INTERPELACJA NR MBO/2017/IX/6

w sprawie punktów kolizyjnych drogi rowerowej na ul. Szymanowskiego

Poniżej przedstawiam kontrowersyjny fragment koncepcji:

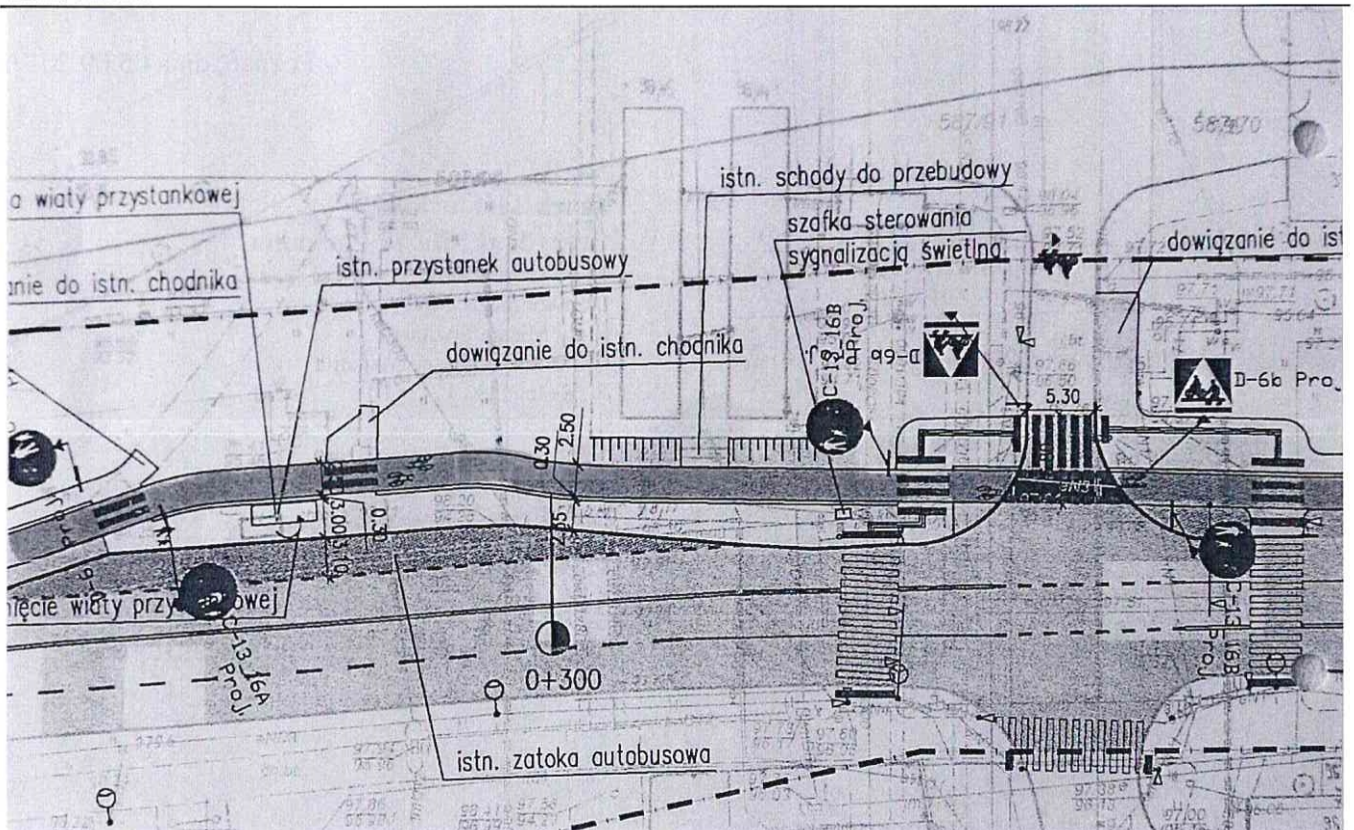
Wzdłuż ul. Szymanowskiego ma biec droga rowerowa. Jednakże, w istniejącej koncepcji, budzi poważne wątpliwości, jej usytuowanie i przebieg na ok. 100-metrowym fragmencie przy ryneczku na os. Jana III Sobieskiego i północnym przystanku autobusowego „Os. Zygmunta Starego”. W przygotowanej koncepcji przewiduje się pięć punktów kolizyjnych z ruchem pieszych:

- na zachód od przystanku autobusowego;
- na wschód od przystanku autobusowego;
- na wysokości wyjścia z ryneczku;
- na zachód od przejścia dla pieszych, na granicy działek obręb 53 arkusz 12 działek 587/41 i 587/91;
- na wschód od przejścia dla pieszych, na granicy działek obręb 53 arkusz 12 działek 587/41 i 587/70.

Takie zaprojektowanie grozi nieustannymi wypadkami między pieszymi a rowerami. Realizacja takiego projektu spowoduje stałe poczucie niebezpieczeństwa wśród pieszych. Dla uzyskania warunków bezpieczeństwa, trzeba by tak bardzo spowolnić ruch rowerowy (a i tak nie jest wiadome, czy rowerzyści będą stosowali się do ograniczających znaków drogowych), że doszłoby do ogromnego spowolnienia ruchu rowerowego.

1. Jakie Pan Prezydent ma pomysły na ulepszenie koncepcji rzeczzonego fragmentu projektowanej drogi rowerowej, w szczególności, które miałyby na celu:
 - a) wyeliminowanie punktów kolizyjnych między rowerzystami a pieszymi;
 - b) zwiększenie bezpieczeństwa pieszych;
 - c) doprowadzenie do nie obniżania nadmiernie prędkości rowerzystów na planowanej drodze rowerowej?
2. Czy Pan Prezydent podejmie się wprowadzenia powyższych zmian?
